**PASITARIMO DĖL BIRŽŲ KULTŪROS CENTRO PRIEIGOSE ESANČIOS ATRAMINĖS
SIENOS IŠVAIZDOS
PROTOKOLAS**

2022 m. lapkričio 3 d. Nr. 5
Biržai

DARBOTVARKĖ. Dėl Biržų kultūros centro prieigose esančios atraminės sienos išvaizdos.

SIENUTĖ A-6

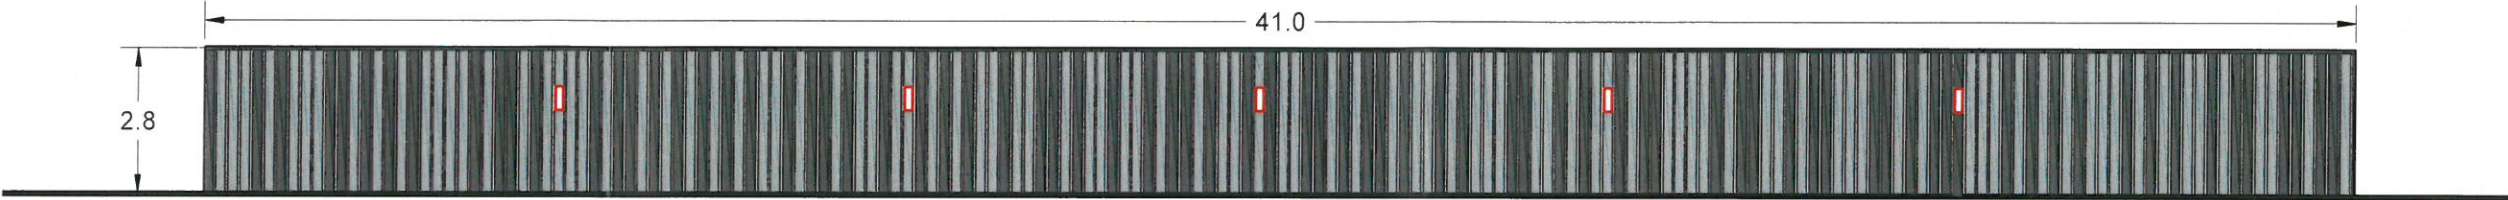
Ž. Stapulionis paaiškino, kad atlikus nedidelės dalies atraminės sienos remontą – apkalimą fibrocementinėmis lentomis, pagal Techninio projekto A laidą, kuri yra 2022 m. rugsėjo 21 d. susitarimo Nr. 4/SRV-345 priedas, paaiškėjo, kad šis sprendimas vizualiai nėra pats tinkamiausias, nes siena turėtų būti apkalama trumpomis lentomis, kurių pritvirtinimo varžtų galvutės išsidėsto labai tankiai. Šiuo sprendimu neliko patenkintas ir projekto vykdymo priežiūros vadovas (įgaliotas asmuo) A. Dališanskis, kuris situaciją įvertino eilinio apsilankymo objekte metu. Todėl A. Dališanskis pasiūlė sieną apkalti lentomis per visą atraminės sienos aukštį, tuo bent šiek tiek sumažinant tvirtinimo varžtų skaičių. Prie šio pasiūlymo pateikė ir eskizą.

fibrocementinės plokštės, spalva RAL 7016
fibrocementinės plokštės, spalva RAL 7004
sieninis šviestuvas

NUTARTA. Pritarti Biržų kultūros centro prieigose esančios atraminės sienos išvaizdos nežymiam pakeitimui: sieną apkalti fibrocementinėmis lentomis, kurių ilgis turi būti per visą atraminės sienos aukštį.
